工程指示 / 要求簡箋(E.I.)

工程指示編號：EI / 5340 / 22                      修改版次： A  
 工程編號           ： J - 858                              工程名稱   ：將軍澳日出康城 11  
 工程項目           ：單元件鋁碼 鋁拉也片(200 加長款)  
 收件人              ：生統                              發件人       ： Ant Yeung                      日期：17/01/2023

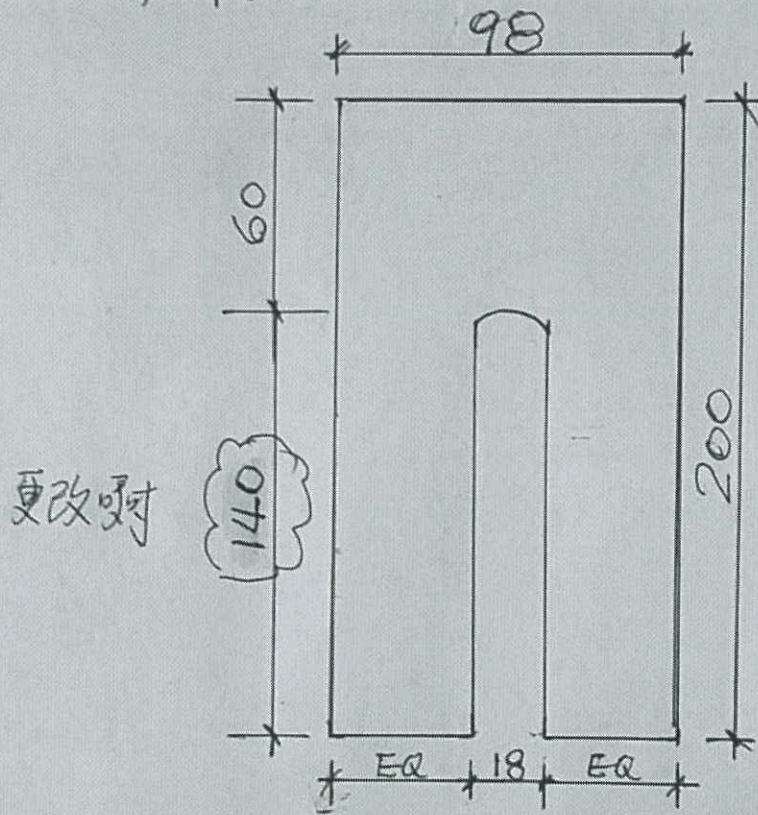
A 版:未出貨的數量加長 U 坑長度。

幕牆鋁碼用拉世片  
要求更改U坑的長度  
如下。

註：因預留螺絲桿，有高低公差所以  
加長U坑配合。

請生產鋁拉也片 1mm, 2mm, 3mm, 各 6000 件                      雙面油它油

1mm 6000件減已出貨  
2mm 6000件減已出貨  
3mm 6000件減已出貨
